24Vバッテリー充電不具合に関するリコールについて

2015年11月18日、SH15B型、SN15B型高所作業車の一部の車両について、下記内容のリコールを国土交通省へ届出致しました。

改善箇所説明図

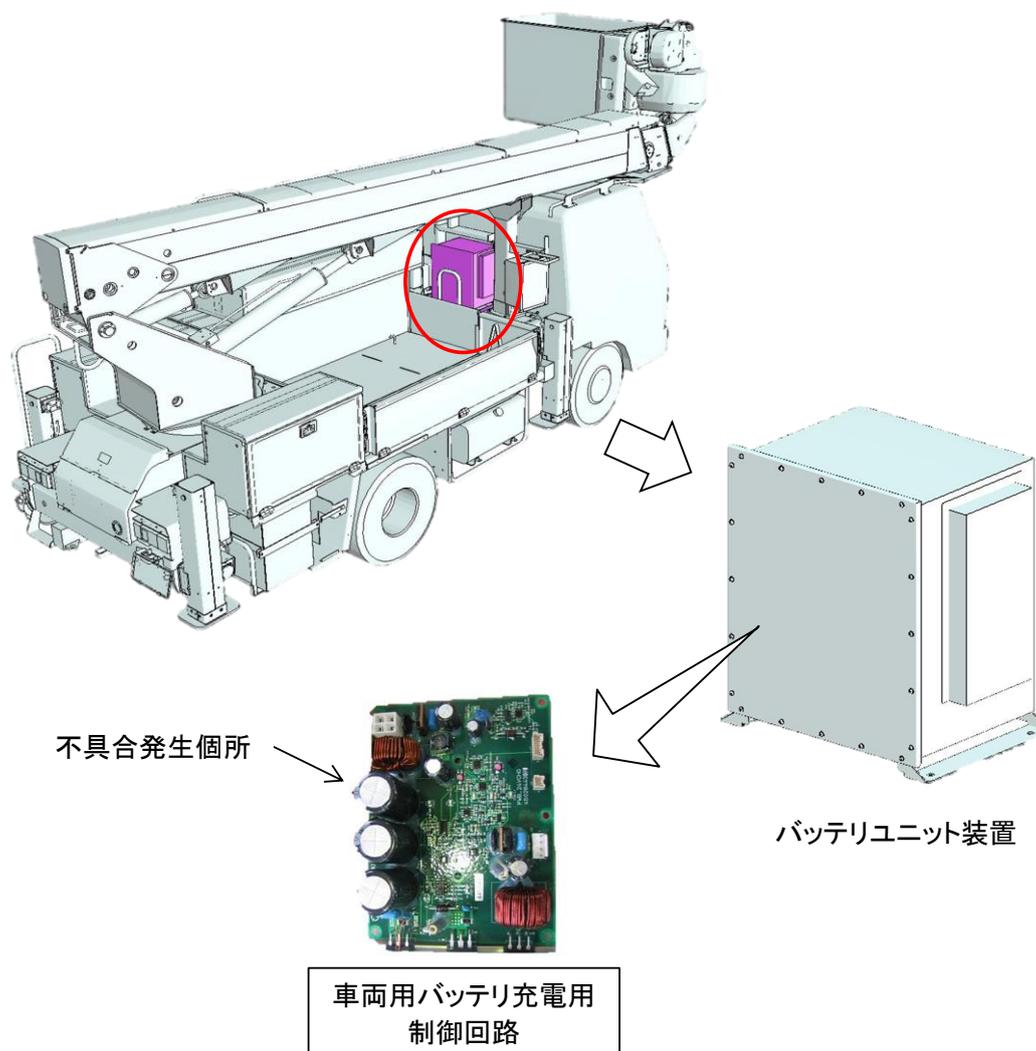
不具合の内容

高所作業装置用バッテリーユニット装置において、車両用バッテリー充電用制御回路が不適切なため、高所作業装置使用時に制御素子が破損することがある。そのため、そのまま使用を続けると車両側バッテリー上がりが発生し、エンジンの始動が出来なくなるおそれがある。

改善措置の内容

全車両、改良型の充電ユニット(電気基板)に交換する。
